**AVIS RELATIF À LA PROTECTION
CONTRE LES EVENTUELS EFFETS NOCIFS ET NUISANCES
PROVOQUÉS PAR LES RAYONNEMENTS NON IONISANTS
GÉNÉRÉS PAR DES ANTENNES ÉMETTRICES STATIONNAIRES**

Commune : CHARLEROI - Exploitant : ORANGE

Référence exploitant : 392C1_2/30306C1_2/40306C1_2/50306C1_2

Rapport n° 3066 / 2024

Figure 1 : Vue en plan des lieux de séjour et des points de contrôle

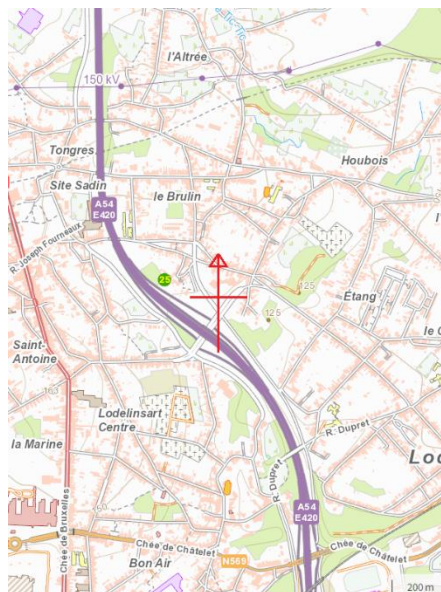
Les fréquences d'émission, la puissance rayonnée par chacune des antennes et leur gain permettent de déterminer le rayon de la zone à analyser. Tout dépassement de la limite par installation est exclu en dehors de cette zone. Le tableau 2 reprend les 35 LS² pour lesquels l'indice d'exposition est le plus élevé. Les différentes colonnes indiquent :

- le numéro du point de contrôle repris sur un des plans de la figure 1;
- le numéro du LS dans lequel se trouve le point de contrôle de la 1^{ère} colonne ;
- l'atténuation d'obstacle prise en compte pour le calcul de l'indice d'exposition dans le LS ;
- le résultat du calcul de l'indice d'exposition.

En ce qui concerne les antennes de l'installation mentionnées dans le tableau 1, la distance maximale à laquelle la limite pourrait être atteinte, à l'extérieur, est égale à 85,7 m. S'il n'y a pas de LS à une distance inférieure, les antennes respectent forcément la limite d'immission.

Dans le cas des LS situés à l'intérieur des bâtiments, une atténuation d'obstacle est prise en compte et il en résulte que la distance maximale à laquelle la limite pourrait être atteinte se réduit à 60,7 m.

Figure 2 : Vue en plan des installations d'antennes dans un rayon de 300 mètres autour de l'installation faisant l'objet de la demande d'avis

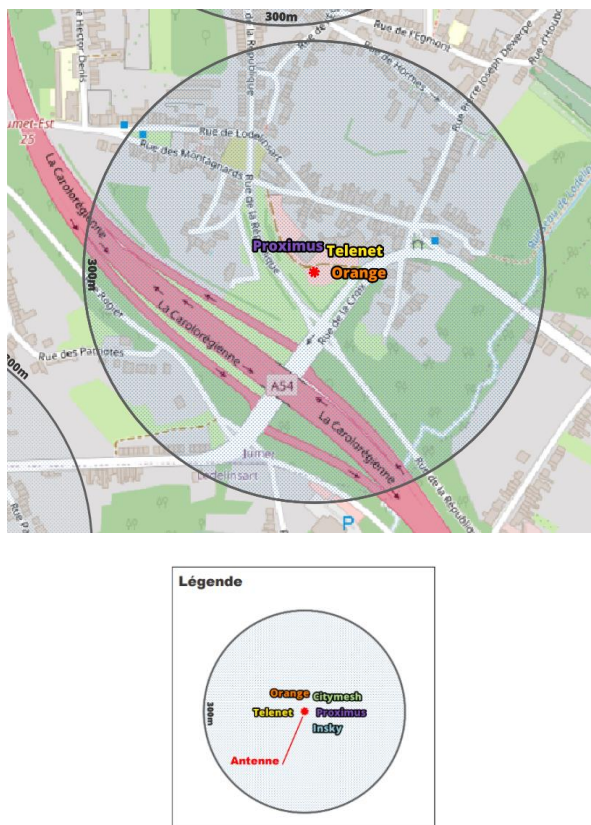
- il y a au plus 4 installations d'antennes émettrices stationnaires présentes dans la zone d'évaluation de 300 mètres de rayon représentée dans la figure 2, y inclus l'installation référencée dans le paragraphe 2 : la limite cumulative définie à l'article 4, §2 du décret est nécessairement respectée dans les lieux de séjour à l'intérieur de la zone d'évaluation de 300 mètres de rayon ;

- c) dans tous les autres cas, il a été vérifié que la limite cumulative définie à l'article 4, §2 du décret n'est pas dépassée dans les lieux de séjour sur base du nombre d'installations localisées dans la zone d'évaluation de 300 mètres de rayon représentée dans la figure 2, de leur localisation ainsi que des données inscrites dans la figure 1 et au paragraphe 4 du présent avis et dans les avis attestant le respect de la limite par installation ou de la limite abrogée de 3 V/m relatifs aux autres installations reprises dans la figure 2.

Compte tenu des considérations ci-dessus, il apparaît que l'intensité du rayonnement électromagnétique généré, dans les lieux de séjour situés dans un rayon de 300 mètres autour de l'installation référencée dans le paragraphe 2, par l'ensemble des antennes émettrices stationnaires de l'ensemble des exploitants du même site d'antennes émettrices stationnaires respecte la limite fixée à l'article 4, § 2 du décret.
